# Ingegneria – Bologna

Studio di fattibilità dell'orario dei corsi in  
seguito al riassetto edilizio

MASSIMO RUDAN

VENERDÌ 16 DICEMBRE 2016

# PIANO PRIMO

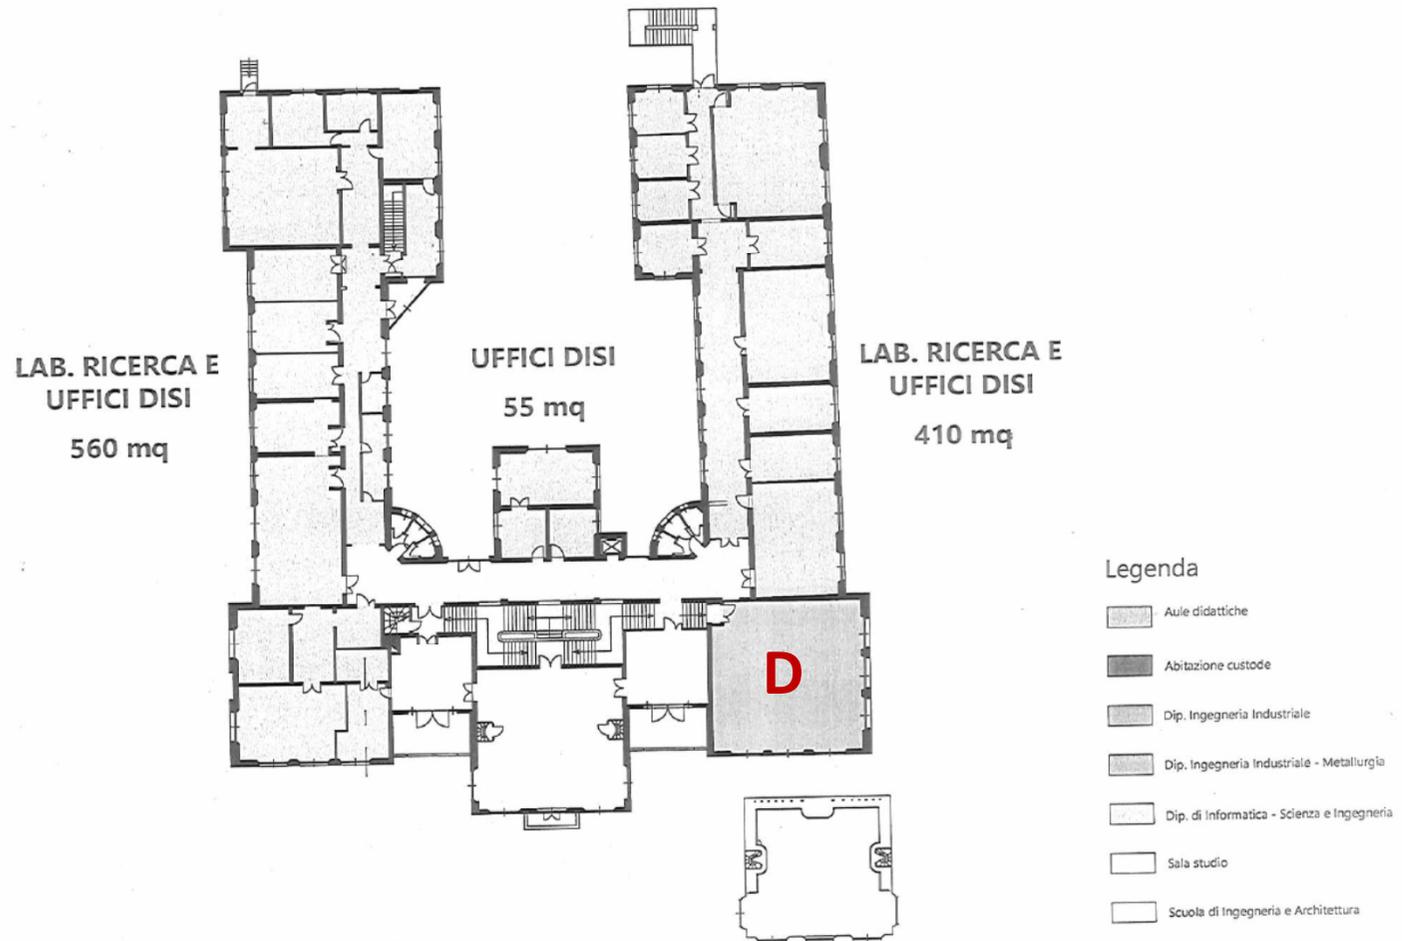
4. **Altra segnalazione: l'ex aula 1-6 è ancora segnata come aula, mentre è del DICAM.**

**Ex aula 1-6**

# PIANO TERRA

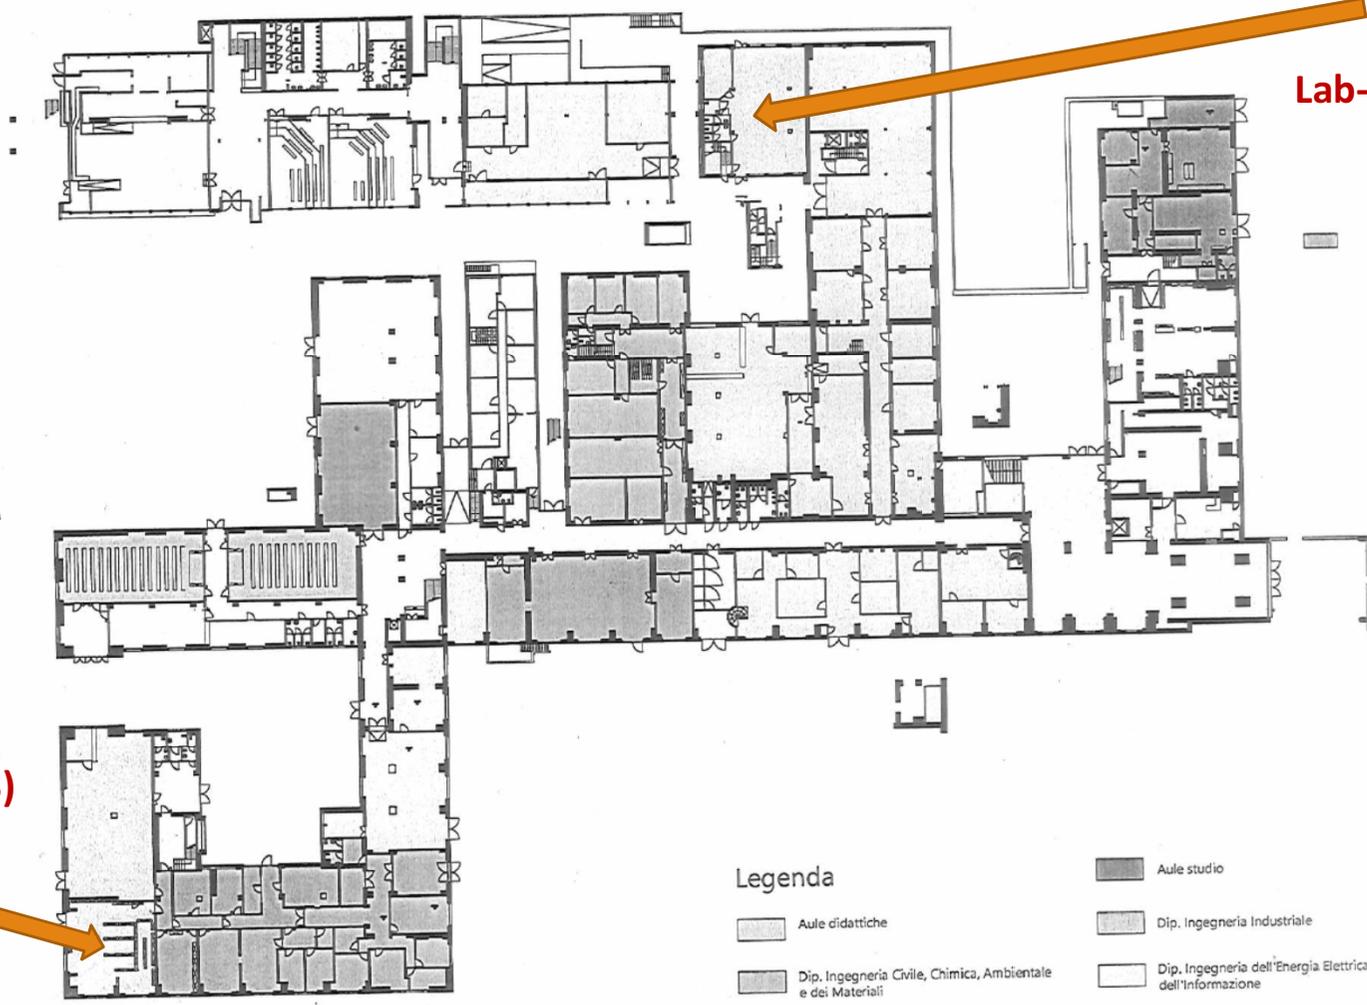
3. **Si segnala che nella mappa del piano terreno di R2, un laboratorio ascritto al DEI è in realtà del DISI. Tale locale, che ha un accesso diretto dal livello stradale, potrebbe essere assegnato al DEI come laboratorio didattico [situazione corretta nel materiale dell'11.12]**

**Lab-2 (DISI)**
